Réf. DPC : 2273-0001/44/2019-142PR (corr. DPC : A. Even)
Réf. NOVA : 14/PFU/1706780 (corr. DU : T. Petitjean)
Réf. CRMS : AA/SJN30002_651_Botanique_PMR
Annexe : 1 dossier

Objet : SAINT-JOSSE-TEN-NOODE - Rue Royale 236 - Jardin botanique

Demande de permis d'urbanisme. Aménager un accès PMR au niveau de la rue Botanique : transformer une fenêtre existante en porte et adapter le profil du trottoir existant afin d'y aménager un palier de repos.

Avis conforme de la CRMS

ACCES PMR

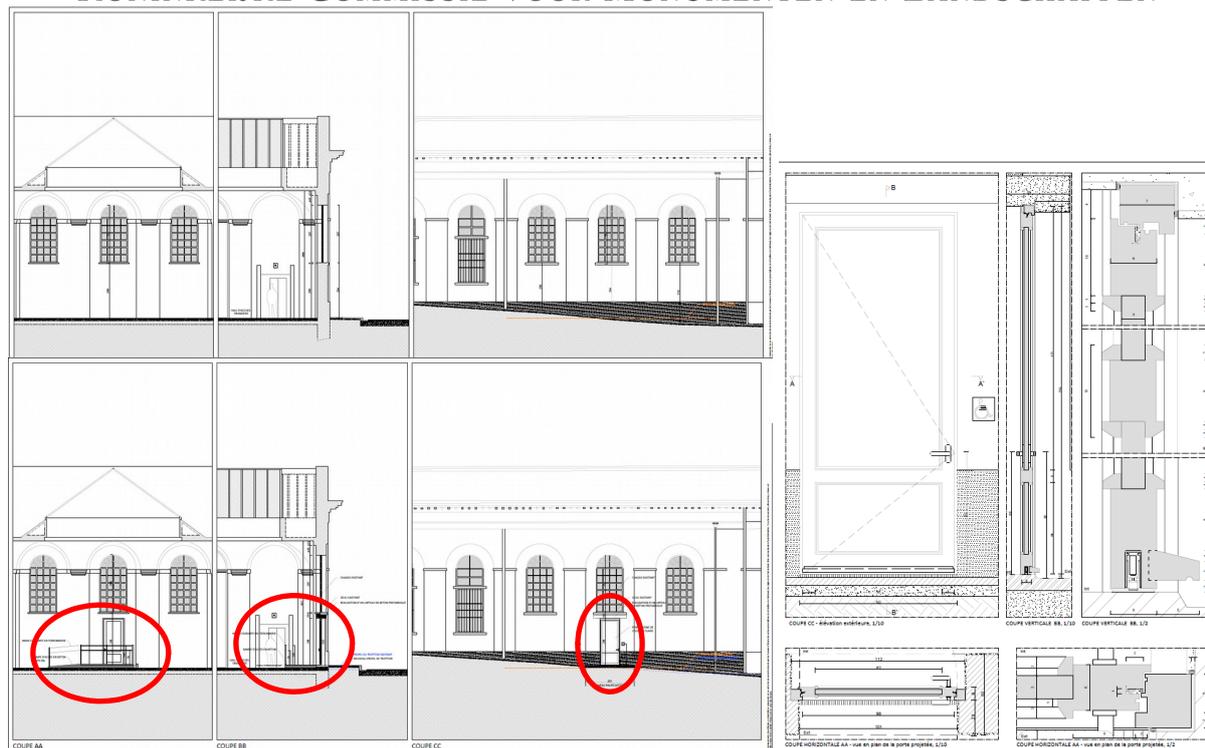
D'un point de vue strictement patrimonial, la CRMS peut souscrire à la création d'un accès PMR dans la 4^{ème} travée de la façade rue du Botanique s'ouvrant sur le hall d'entrée principal dans lequel on retrouve par ailleurs l'ascenseur. La CRMS ne souscrit cependant pas au modèle de porte proposée dont l'emprise et le dessin en font un accès secondaire peu accueillant et, en outre, ne s'inscrivent pas harmonieusement dans la composition de la façade néoclassique.

Cependant, ce choix d'implantation lui paraît fort complexe du point de vue de son usage et de sa mise en œuvre : trottoir étroit en forte pente, nécessité d'intervenir sur le profil de trottoir pour la création d'un palier, rue à sens unique (détour obligatoire), blocage de la rue pour accompagner le PMR à la sortie d'un véhicule, proximité des impétrants, ... En outre, il impose au PMR de se rendre sur la façade latérale secondaire pour trouver son entrée.

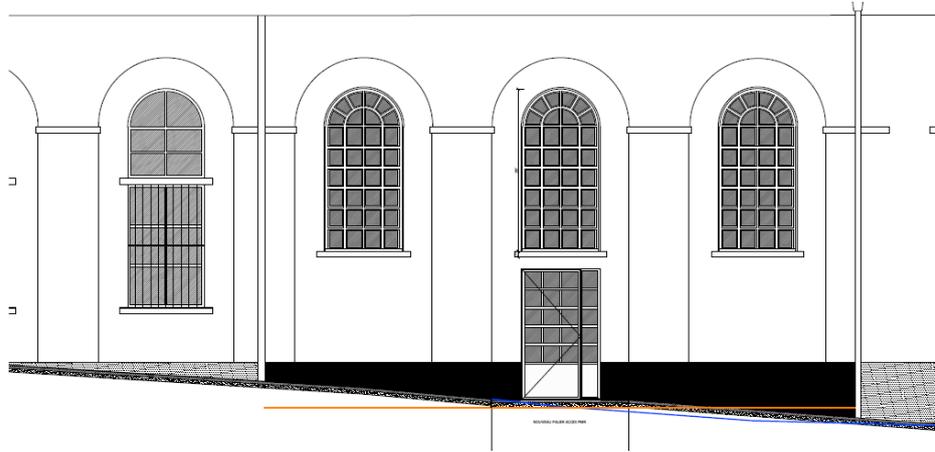
Si l'option d'un accès dans la rue du Botanique est maintenue malgré tout (la CRMS n'y est pas opposée sur le plan patrimonial), la CRMS demande d'assumer le nouvel accès et sa présence et de l'inscrire dans la façade avec un projet basé sur les lignes de composition de l'architecture et des baies de la façade existante. Elle demande donc de :

- aligner les piédroits de la baie de porte à créer sur ceux de la baie de fenêtre existante en positionnant la nouvelle menuiserie de manière à respecter la profondeur de l'embrasure extérieure et prévoir un retour du soubassement;
- faire une nouvelle proposition de porte métallique (acier) vitrée en s'inspirant des divisions des châssis métalliques existants. La teinte sera crème côté extérieur et grise côté intérieur, en concordance avec les éléments similaires voisins. À cet égard, la CRMS demande de poursuivre avec la variante v5 (esquisse transmise suite à la réunion du 17/2/2020 en présence
